改善箇所説明図

〈基準不適合発生箇所〉

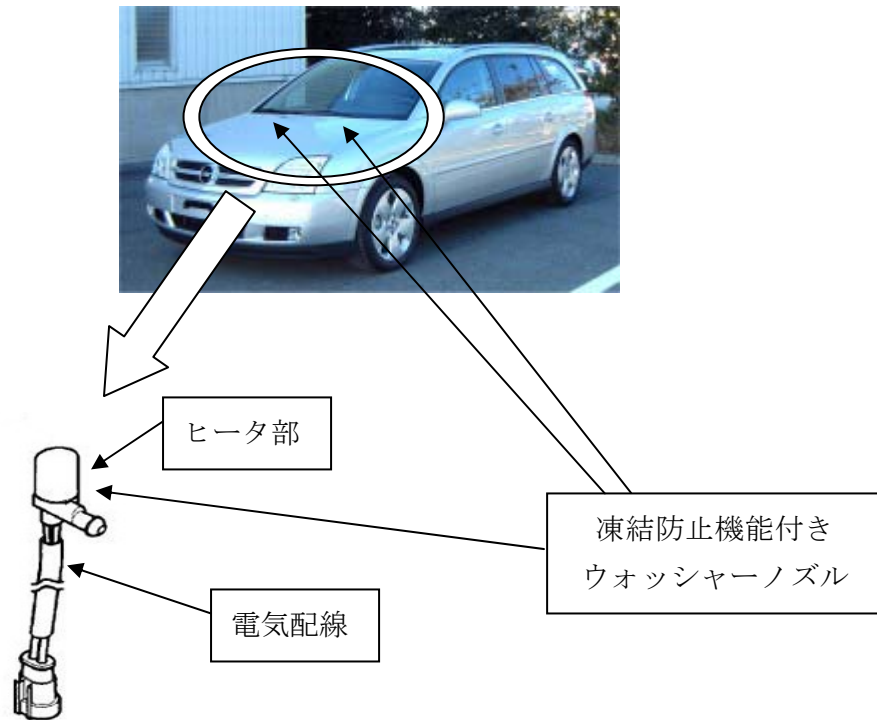
ウォッシャーノズルに装着されている凍結防止機能用のヒータ部の密閉性が不十分なため、内部に湿気が浸入することがあり、電熱線が漏電・発熱し、最悪の場合、火災が発生するおそれがある。

全車両、ヒータ部への電源の供給を止め、機能を停止する。

識別方法：左ウォッシャーノズルに黄色ペイントを塗布
